DETERMINAZIONE DEL DIRIGENTE SEZIONE AUTORIZZAZIONI AMBIENTALI 7 gennaio 2019, n. 1

IDVIA 083: Procedimento di Verifica di Assoggettabilità a Valutazione d’Impatto Ambientale per la modifica sostanziale del realizzando impianto complesso di RSU, in agro del Comune di Spinazzola (BAT), in loc. “Grottellini”, costituita dalla realizzazione delle opere di regimentazione del corso d’acqua limitrofo alla discarica d’impianto, al fine di scongiurarne l’allagamento.

Proponente: ATI COGEAM Scarl, sede legale “Forcellara San Sergio”, 74016 Massafra (TA).

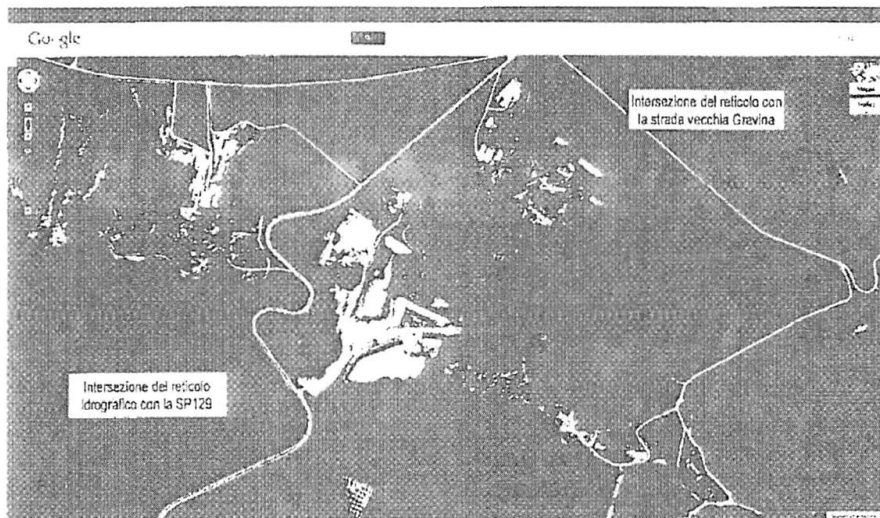
Esaminati i luoghi si evidenzia che l'estensione planimetrica del canale progettato risulta sottostimata: infatti la sistemazione idraulica avrebbe inizio più a valle della sezione in cui avverrebbe l'ingresso dei volumi di piena in cavo, pertanto l'intervento risulterebbe inefficace se realizzato come proposto.

Inoltre desta perplessità la sottovalutazione degli effetti, dovuti alle infiltrazioni dei terreni naturali, sul canale da costruire, con suo possibile conseguente galleggiamento.

A parere dello scrivente appare opportuno, al fine di raggiungere adeguate condizioni di sicurezza idraulica, procedere agli adeguamenti di seguito indicati:
